Anlage 6

Stellungnahme zum „Ausbaubauprogramm der K 121 (Vor dem Celler Tor) zwischen Wasserwerksweg und Sorgenser Grundweg“ vom 23.11.2023

1. Anbindung des Schülerverkehrs aus Richtung Südosten

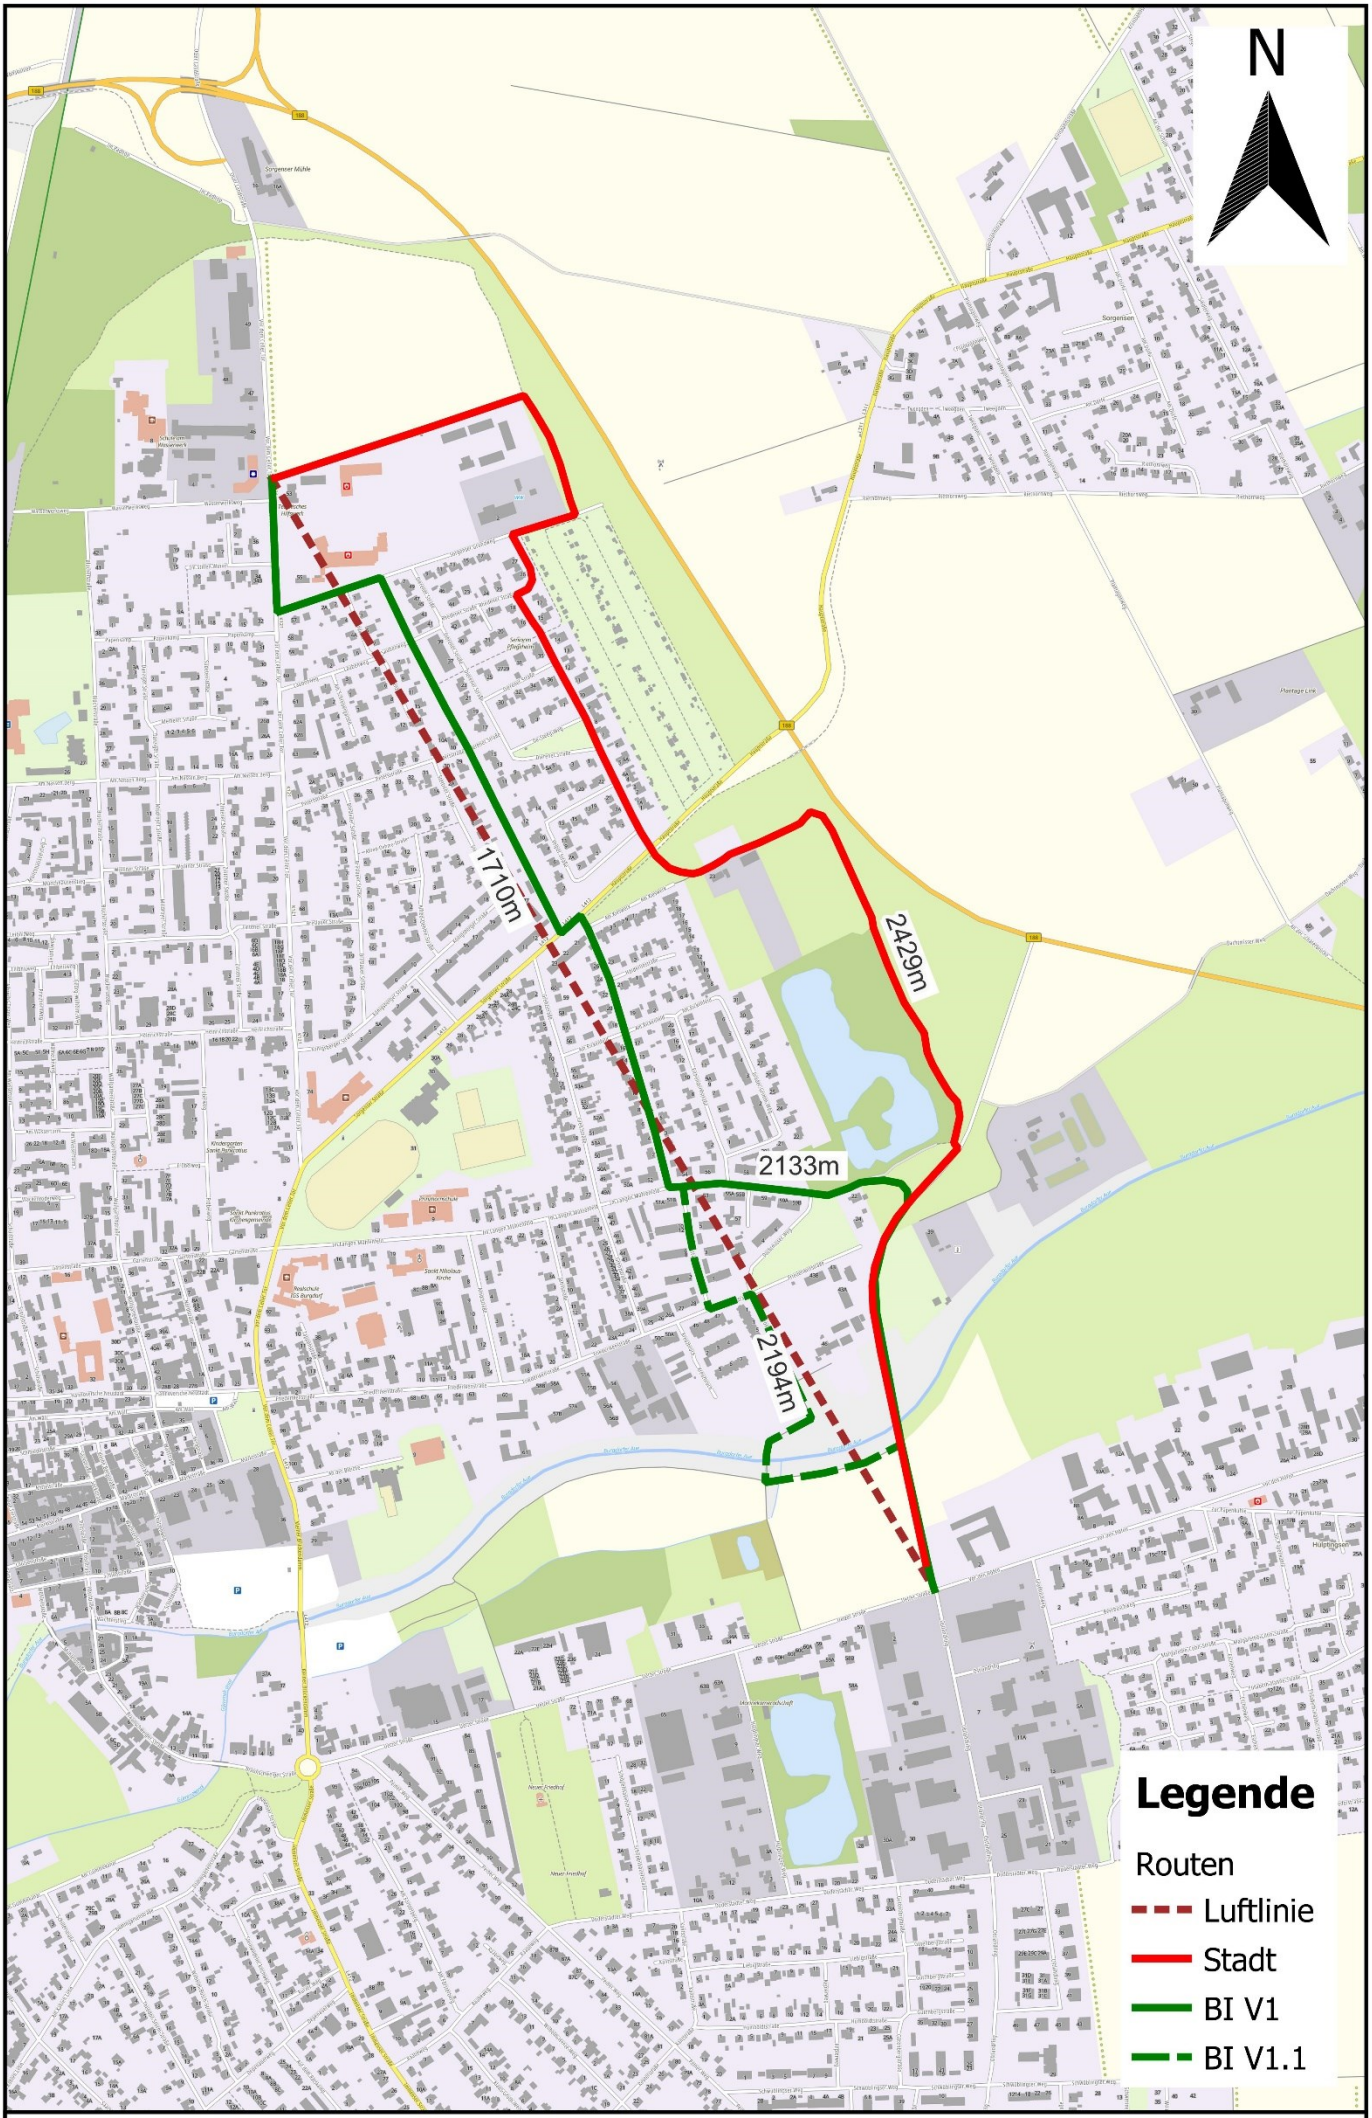
Wie der folgenden Abbildung zu entnehmen ist, kommt eine Erschließung der Schule über Adolf-Michelssen-Straße in Richtung Südosten grundsätzlich nicht in Frage.

1. Die geplante Führung des Radverkehrs durch die Stadtverwaltung führt die Schüler abseits der Wohnbebauung und somit ohne soziale Kontrolle. Diese ist jedoch für den Schülerverkehr immens wichtig.
2. Da diese Führung ein erheblicher Umweg für die Schüler bedeutet, wird es ihr an Akzeptanz fehlen und somit nicht genutzt werden.
3. Es entstehen zusätzliche kosten für Beleuchtung und Ertüchtigung der Wege.
4. Auch die Erschließung für den Schulverkehr für den Bereich „Langes Feld“, „Petersstraße“ und südlich der Sorgenser Straße ist hiermit nicht gewährleistet.

Deshalb ist der Weg zwischen den Wohnquartieren und anschließend dem Sorgenser Grundweg als qualifizierter Schulweg aufzunehmen, da hier der Schülerverkehr stattfinden wird.

2. Führung des Radverkehrs aus dem bzw. zum Sorgenser Grundweg

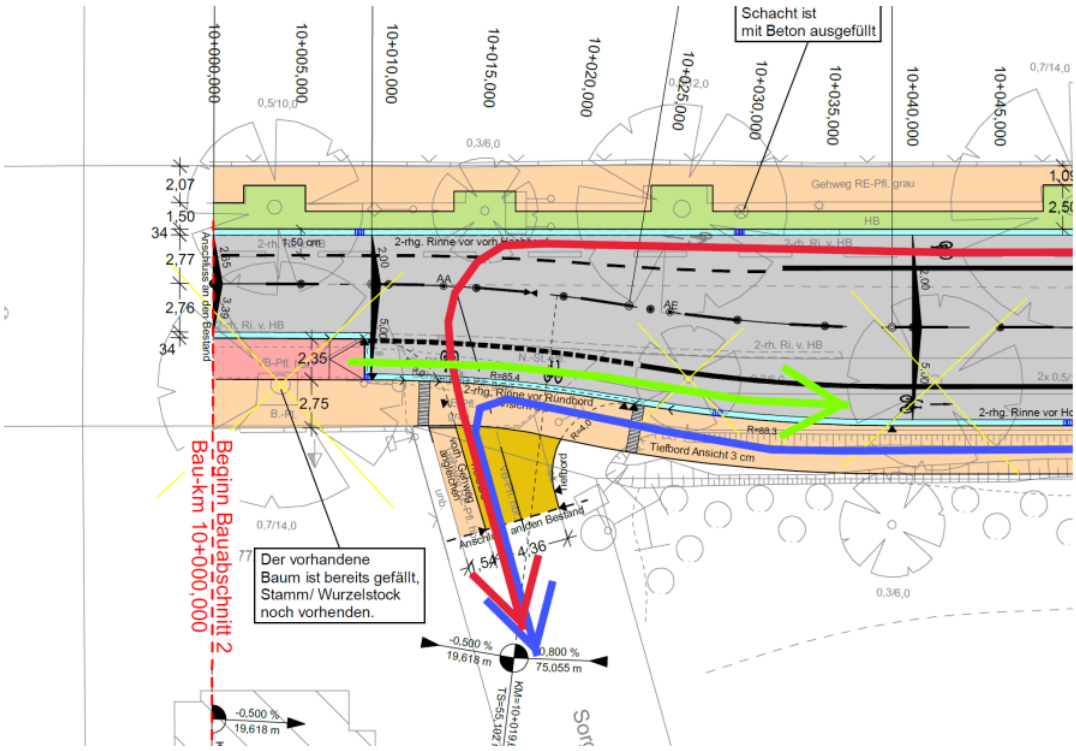
Unter den zuvor genannten Radverkehrsführung ist eines der größten Problempunkte bei dieser Planung, die Radverkehrsführung von der Schule in den Sorgenser Grundweg.

1. Fahren die Schulkinder regelkonform (was sehr unwahrscheinlich ist, rot), so müssen sie vor der Schule die K121 queren, um dann 150m weiter erneut die Fahrbahn queren zu müssen. Abgesehen davon, dass die Schulkinder zweimal die Fahrbahn queren müssen, gibt es beim Sogenser Grundweg keine gesicherte Querungsmöglichkeit.
2. Mit höchster Wahrscheinlichkeit werden die Schulkinder sich nicht regelkonform verhalten (blau). Sie werden in Richtung Süden auf der linken Seite auf dem Gehweg weiterfahren, um dann in den Sogenser Grundweg einzubiegen. Sofern dieses Verhalten in der Planung nicht berücksichtig wird, ergeben Sich hieraus vielfältige Konfliktpunkte.

Wie dargestellt, werden die Schulkinder den östlichen Gehweg gegenläufig nutzen, um in den Sorgenser Grundweg zu kommen. **Diesem Faktum ist Rechnung zu tragen. Eine Nichtbeachtung führt zur Gefährdung des Schülerverkehrs.** Welche Folgen der Nichtbeachtung der tatsächlichen Nutzung hat, ist am Schwarzen Herzog als Unfallhäufigkeitsstelle zu sehen. Deshalb ist der Radweg als Gemeinsamer Geh- / Radweg von dem Sogenser Grundweg bis zur Einmündung Wasserwerksweg weiterzuführen. Auf den Radfahrstreifen ist zu verzichten. Der Gemeinsame Geh- / Radweg erhält somit eine Breite von 5,10m. Hier ist eine Benutzung für den Radverkehr in Richtung Süden zuzulassen. Aufgrund des geringen Fußverkehrs und lediglich zwei Grundstückszufahrten ist dies der einzig gangbare Weg, den Radverkehr in Richtung Südosten sicher zu führen. Auf das **Dogma**, den Radverkehr richtungsgetreu zu führen, ist hier zu verzichten.

5. Signalisierung

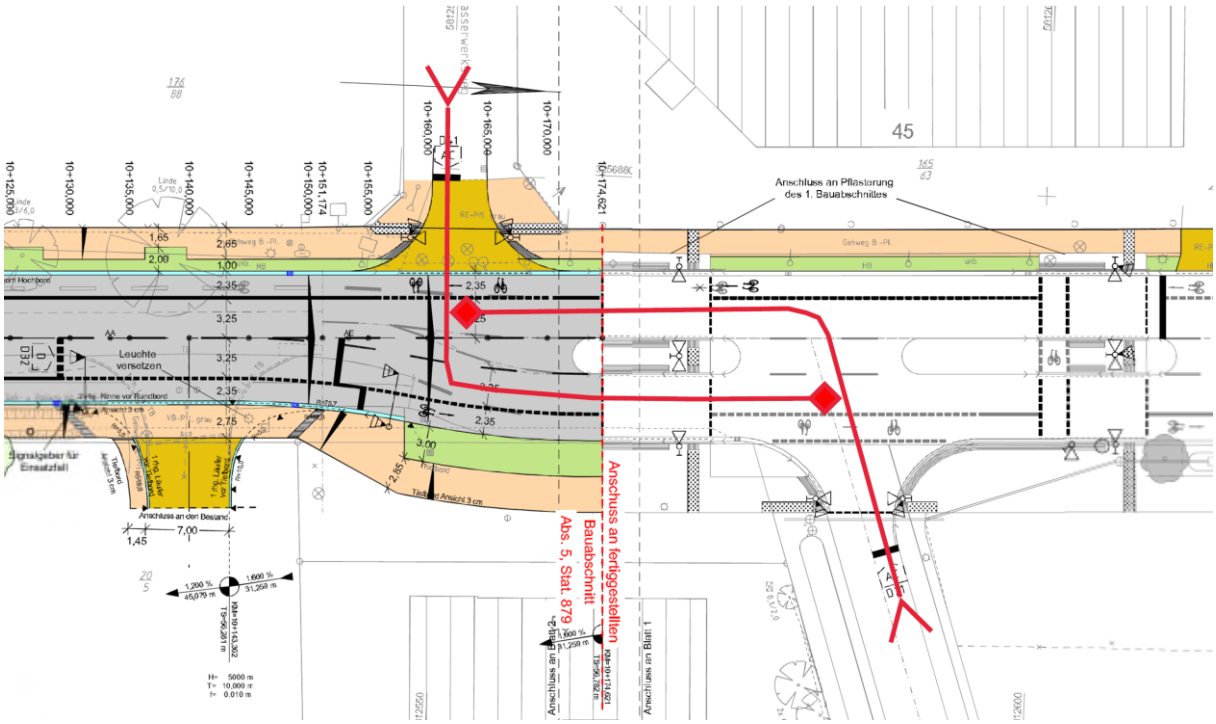
Eine gemeinsame Signalisierung der LSA Wasserwerksweg und Adolf-Michelssen-Straße birgt unverträgliche Verkehrsströme, die Vermieden werden müssen. Gerade auch wenn hier bei K40 der Radverkehr mit einbezogen ist.

6. Nutzung der Radverkehrsaalgen

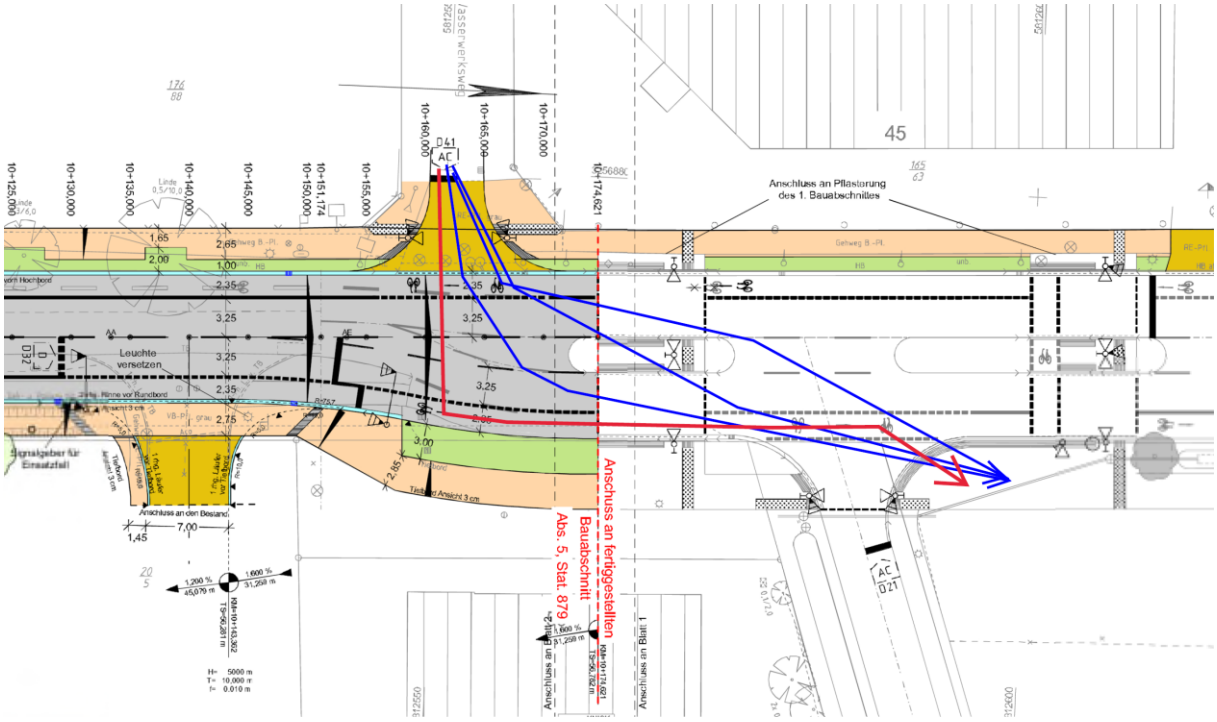
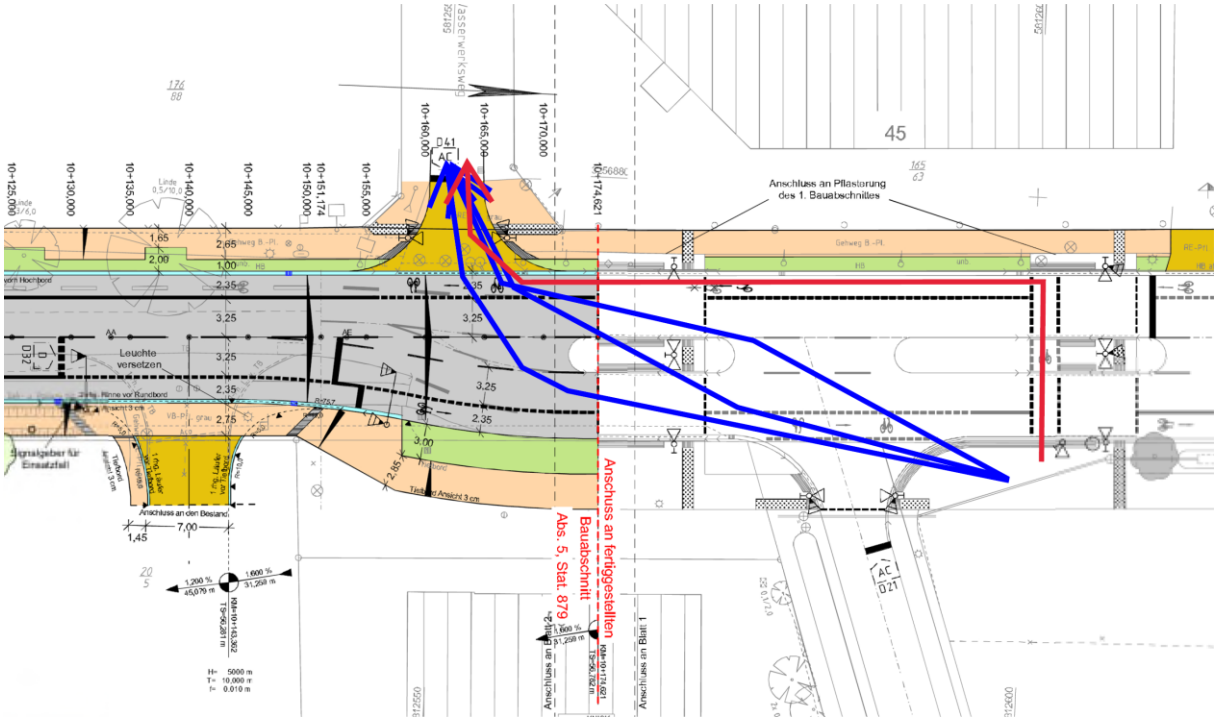
Die zu erwartende Nutzung (rot) der Radverkehrsanlagen birgt aufgrund der großen Ausdehnung der Querungsanlagen erhebliches Potenzial zur Fehlnutzung und daraus folgende verkehrlichen Konflikte, welch die Verkehrssicherheit reduzieren.

Es gilt die Verkehrsströme zu bündeln und somit die Konfliktpunkte zu reduzieren. Dass erhöht die Verkehrssicherheit.

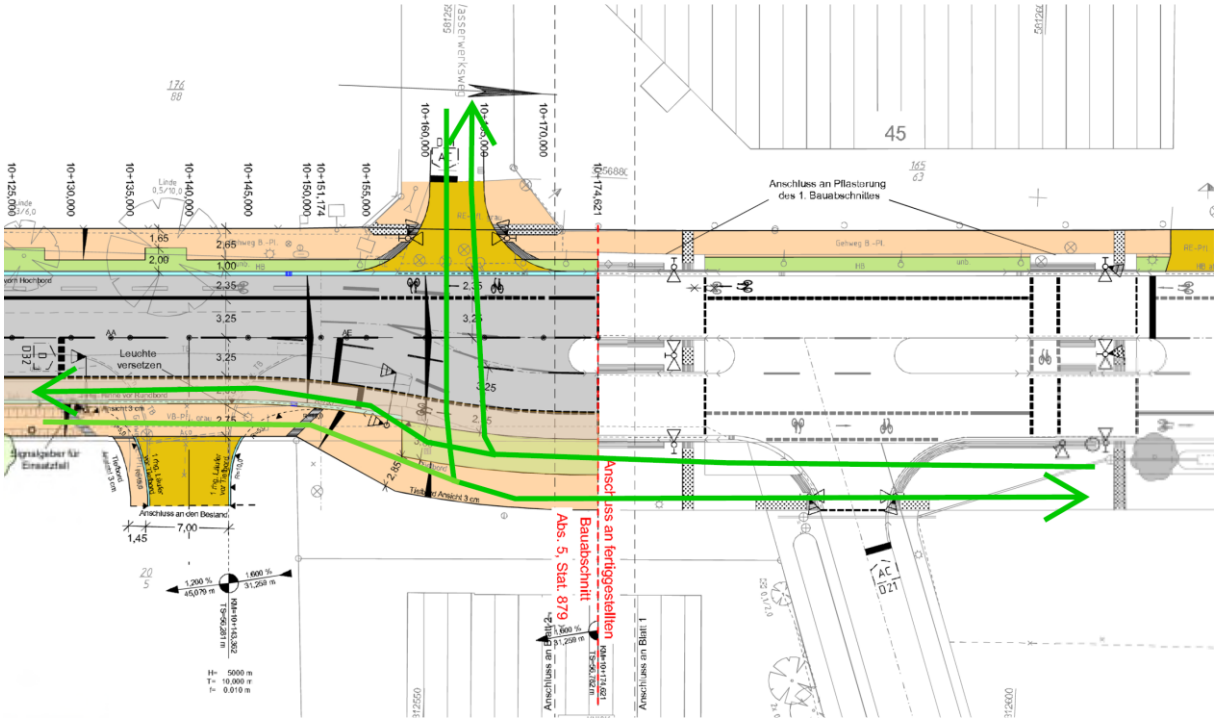
Zusätzlich könnte hier die Nördliche LSA nach Süden verlegt und entsprechende Signalanlagen eingespart werden. Auch das Problem mit der geringen Bemessung der Querungsanlagen kann hiermit ausgeräumt werden.

7. Querung südlich Wasserwerksweg

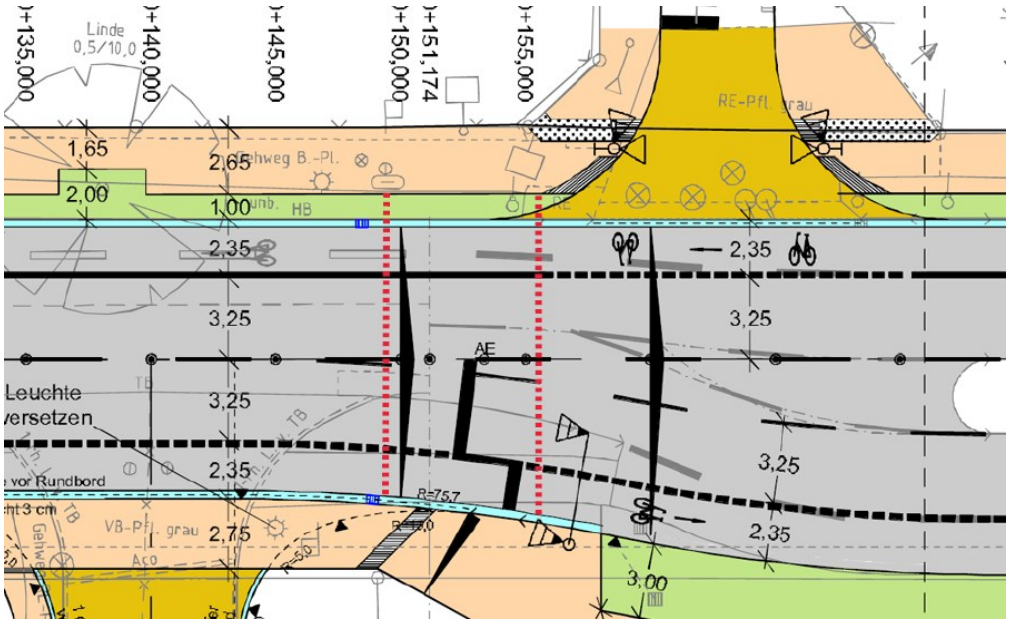
Südlich der Einmündung Wasserwerksweg befindet sich keine Querungsmöglichkeit z.B. für Fußgänger. Konsequenterweise sollte eine entsprechende Signalisierung und Querungsstelle auch hier vorgesehen werden. Die entberliche nördliche LSA könnte hier vorgesehen werden
